SERVICE INFO – INA 0057

Změny v designu vodící kladky 532 0433 10

Best. nr.: 532 0433 10

Brytrulle 532 0433 10, tidigare utförande (A) och nytt utförande (B)

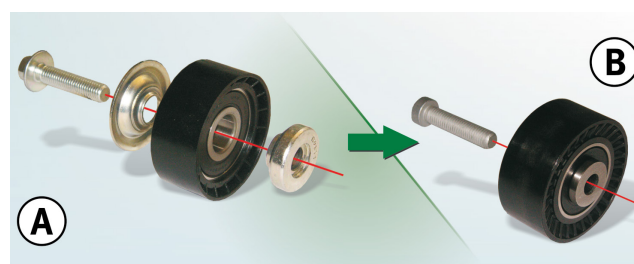
På grund av konstant vidareutveckling hos våra produkter har brytrulle med best.nr. 532 0433 10 modifierats.

I det nya utförandet bortfaller de, fram till nu, löst levererade delarna täckbricka och distansdel (bild 1, A). Dessa komponenter har integrerats i rullen hos den nya varianten (bild 1, B) och utgör nu en fast del av brytrullen.

I övergångsfasen kan båda utförandena finnas på lager. Båda versionerna uppfyller de tekniska specifikationerna och kan användas utan begränsningar.

Brytrullarna A och B (se bild) får endast fästas med den medlevererade skruven.

Rulle A: M10x45, sexkantsskruv med fläns

Rulle B: M10x45, Torxskruv
